Vysvětlení zadávací dokumentace

„Stavební úpravy a modernizace provozu kuchyně ZŠ Tišnov, nám. 28 října 1708“

Věc: Vysvětlení zadávací dokumentace č. 2

Pro bližší zorientování přikládáme foto místa:

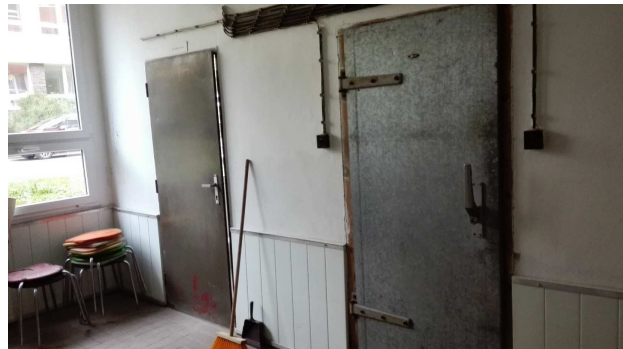
Uváděno je, že se jedná o obnovu současné technologie. Podrobnější informace se nám v technických podkladech nepodařilo dohledat. Jedná se o výměnu technologií kus za kus nebo o úpravy stávajících technologií?

Obnova chladících boxů se týká následujících položek: budou osazeny nové chladírenské dveře otočné 800x2000mm, digitální ovládání umístěné u dveří, nová chladicí jednotka včetně výparníku, kompresoru a vedení CU potrubí (Stávající technologie bude odstraněna). V samotném prostoru chladícího boxu dojde pouze k obnově nátěru. Každý box bude mít svoji jednotku tzn., že se nebude jednat o jednotku splitovou.
